**島根原子力発電所 2 号機 中央制御室空調換気系ダクト腐食
に関する立入調査結果
(第 3 回)**

平成 3 0 年 3 月 1 3 日

島根県防災部原子力安全対策課

島根原子力発電所 2 号機 中央制御室空調換気系ダクト腐食に係る 立入調査結果（詳細）

ダクト取外し後の外面及び内面確認結果 (外気取入れライン)

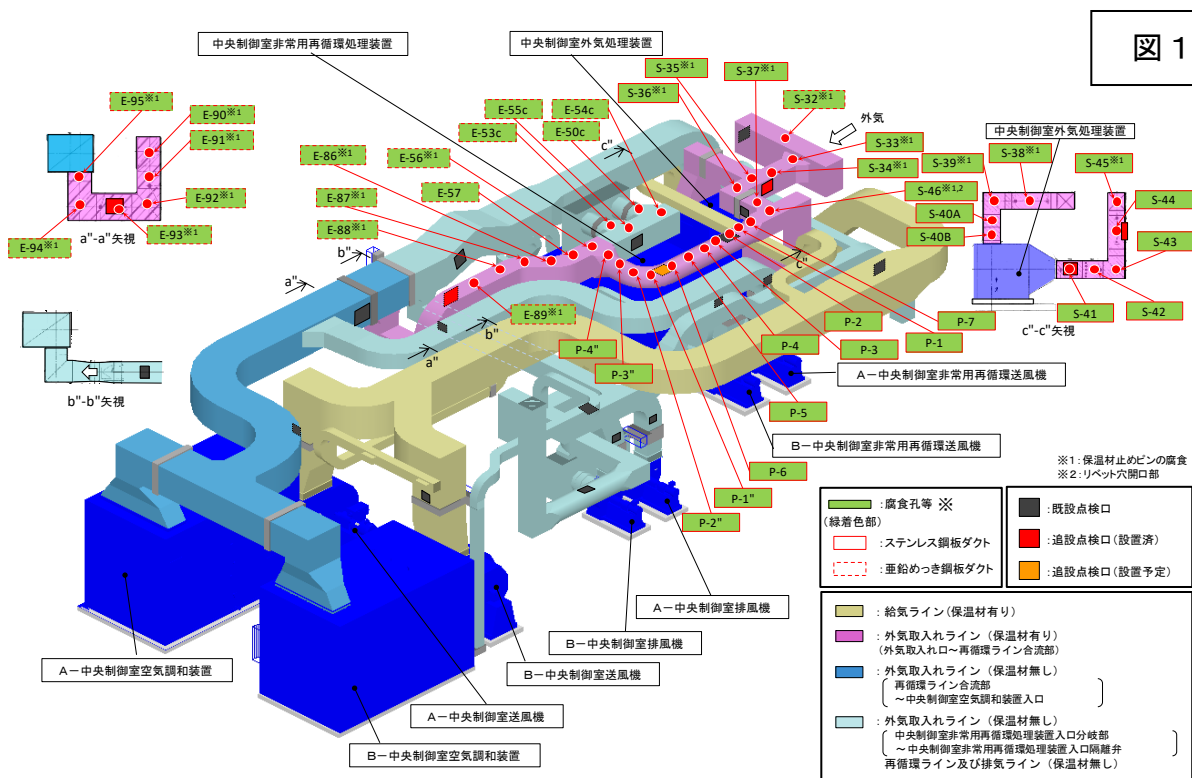
- ・ ダクト据付状態での点検について、前回の立入調査以降、ダクト内面の確認範囲を追加するため、点検計画書を再度改訂し、外気処理装置及び空気調和装置から見える範囲も点検を実施するようにしたことを確認した。なお、点検の結果、ダクト据付状態で追加実施した点検（平成 29 年 1 月 27 日公表の第 2 回立入調査報告書からの変更分）では腐食孔は確認されなかったことを確認した。
- ・ ダクト取外し状態での点検については、原因調査のデータ拡充のために行ったことから改めて点検計画書を定めていないことを確認した。
- ・ 外気取入ライン全てを取外し、全てのダクトを点検した結果、全てのダクトで腐食孔等を確認したことを確認した。（図 1 参照）
- ・ これらの点検結果について、各ダクトの腐食発生箇所（上面、下面、側面等）をまとめているのか質問したところ、腐食発生箇所をまとめ、原因分析にもそのデータを活かしていると回答があった。
- ・ 取外し状態で新たに腐食孔が見つかったことに対し、作業による要因以外考えられ

ないか質問したところ、電動のこぎり等によるダクト切断時の振動により錆がとれて貫通孔になったと考えていると回答があった。

- ・ 取外し状態で見つかった腐食孔のうち、E-54C（約45mm×約14mm）は他の腐食孔に比べ大きいことについて質問したところ、もともと錆が見られていた箇所であり、それが取外し時の振動によりとれて、比較的大きな腐食孔になったと回答があった。
- ・ ダクト据付の有無により、視認性による点検への影響について質問したところ、点検時には十分な照度を確保していたこと等からその影響はないと回答があった。
- ・ これらダクトの腐食による耐震性への影響について質問したところ、ダクトを支えるサポート部が評価対象であり、その健全性は確保されと考えていると回答があった。ダクト本体の腐食を考慮した評価はしていないが、今回の程度の穴であれば問題となることはないと判断していることを聴取した。

図 2

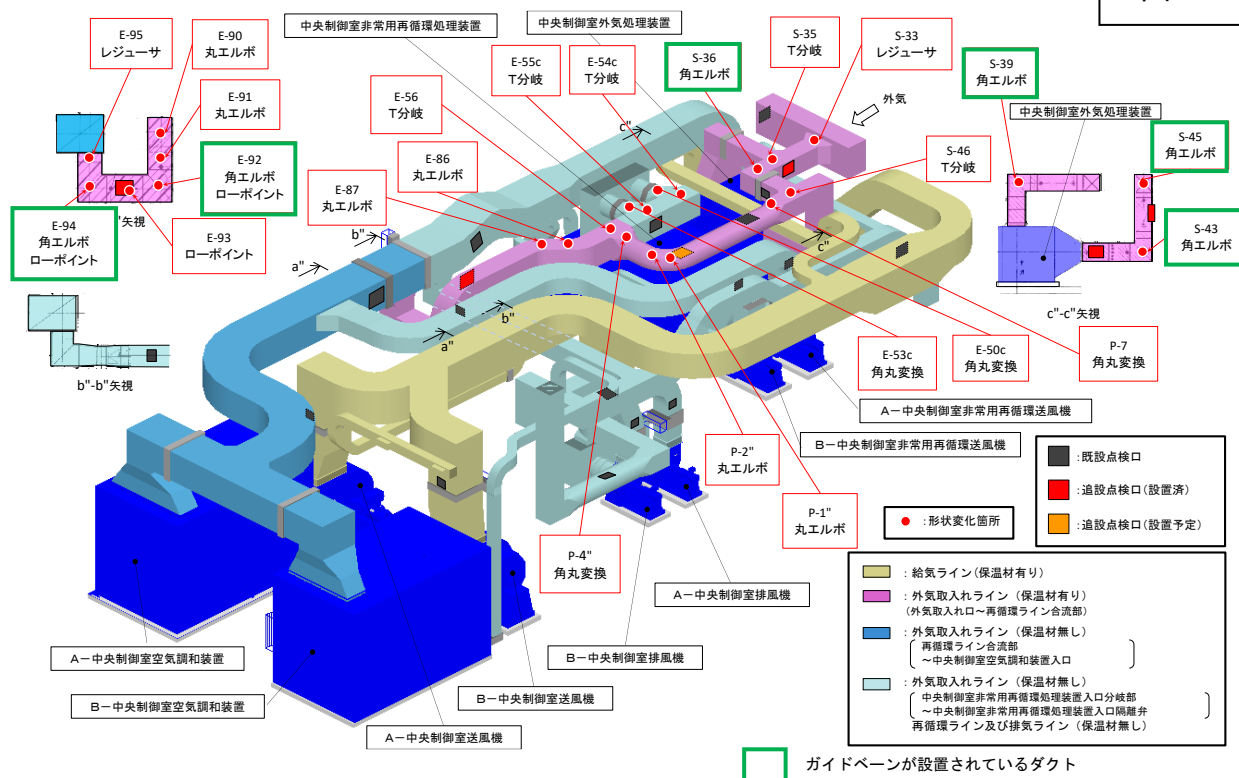
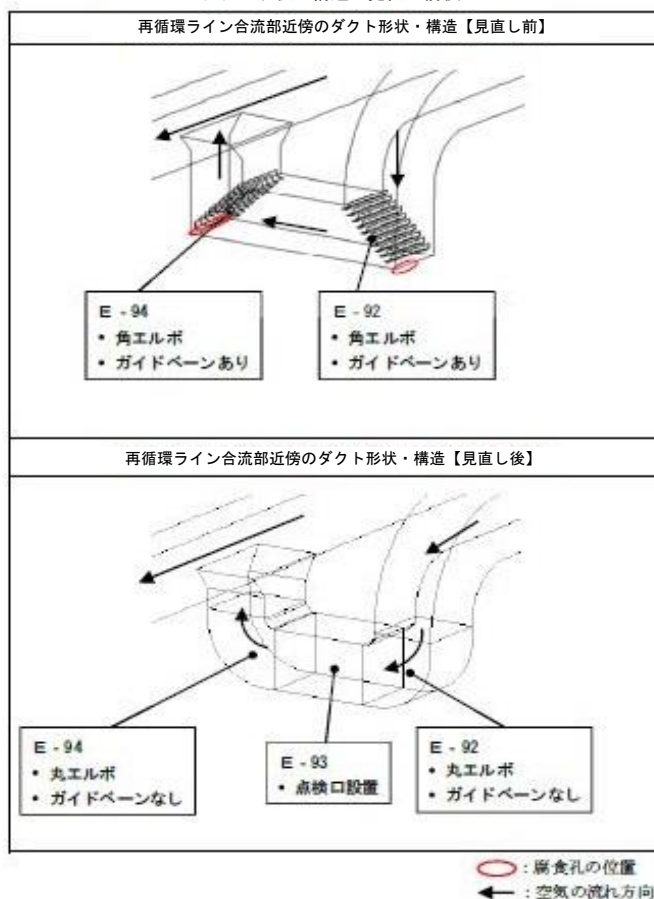
- ・ダクト（原仕様のダクト）への取替を行っていない外気取入部の取替えの有無について質問したところ、取替える方向で検討していると回答があった。
- ・ダクトの形状・構造見直しについて、外気取入ラインのうち外気取入れ口から再循環ラインまでのダクトについては、水分の溜まりの発生を抑えるため全てガイドベーンをなくし、角エルボを丸エルボとすることを聴取した。（図2参照）
- ・また、ガイドベーンをなくし丸エルボとした場合の系統と既存の系統での気流解析比較、ダクトに付着する水分量の比較を行っていることを確認した。
- ・水分付着量の比較については、ガイドベーンへの水分の付着がなくなった分、ダクト内面への付着割合が増えているが、全体として水分が通過する割合が増えていることを確認した。
- ・ローポイント部分に水が溜まることへの対応について質問をしたところ、その部分には点検口を設置し、定期的に見ていくと回答があった。
- ・リベット穴が見つかったダクトへの対応について質問をしたところ、腐食環境を改善することで対応し、さらに、穴が確認されたダクト（S-46）が長いピースであったことが影響していることから、長いダクトを使わないようにすることも考えていると回答があった。
- ・ダクト仕様及びダクト形状・構造の見直しについては、平成30年中に完了予定であることを聴取した。工事計画書に平成30年3月から平成30年12月と工期の記載あることを確認した。

対策	実施内容	実施（予定）時期
ダクト保守点検計画の見直し	（ダクト内面） ・ 外気取入ラインを 1 C ・ それ以外は 6 C （ダクト外面） ・ 外気取入ラインの代表箇所 の保温材を取り外して 6 C で点検 ・ それ以外のダクトは代表 箇所 の保温材を必要に応じて取り外して 6 C で点検	今年度中に計画を見直し、平成 30 年 5 月末までにダクト内面の点検を実施予定
中央制御室外気処理装置の運用見直し	・ 取込み外気の水分や塩分低減のため、装置を常時運用	平成 29 年 4 月 26 日
ダクト仕様の見直し	・ 腐食孔等を見つけやすくするため、今回腐食孔等が発見されたダクトを亜鉛メッキ鋼等へ取替	平成 30 年 3 月から 12 月
ダクト形状・構造の見直し	・ 水分が溜まり易い形状、構造のダクトを変更
